Meie 28.10.2025 nr 7.1-1/25/16858-2

**Laukülas riigitee nr 69 km 39,62
Laadaplatsi kinnistu ristumiskoha ehitamise
nõuded**

Joonis nr 1. Ristumiskoha asukoht on tähistatud oranži tingmärgiga..

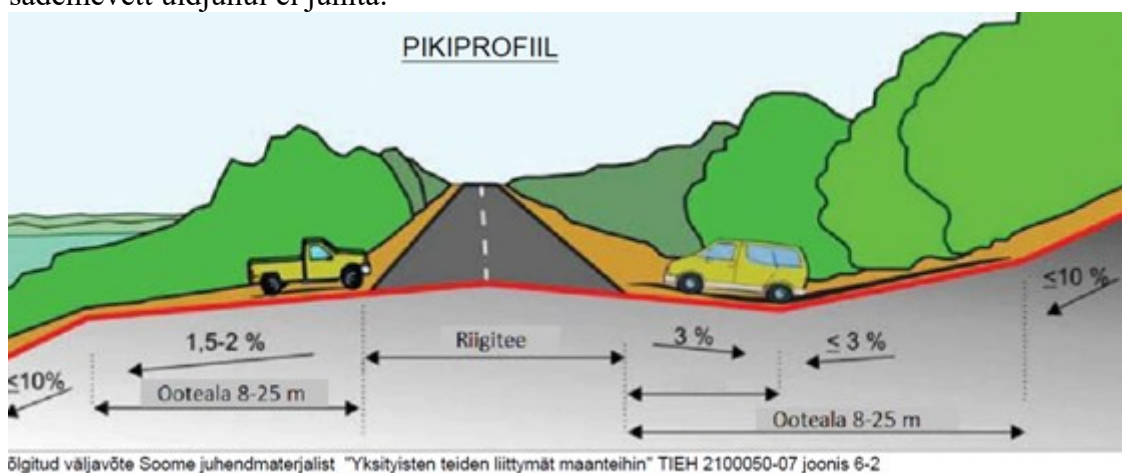
1. Ristumiskoht projekteerida taotluses märgitud asukohta riigitee km 39,62 (vt joonis nr 1). Asukohas on tagatud normikohane kaugus olemasolevatest ristumiskohtadest ning vajalikud nähtavusala.
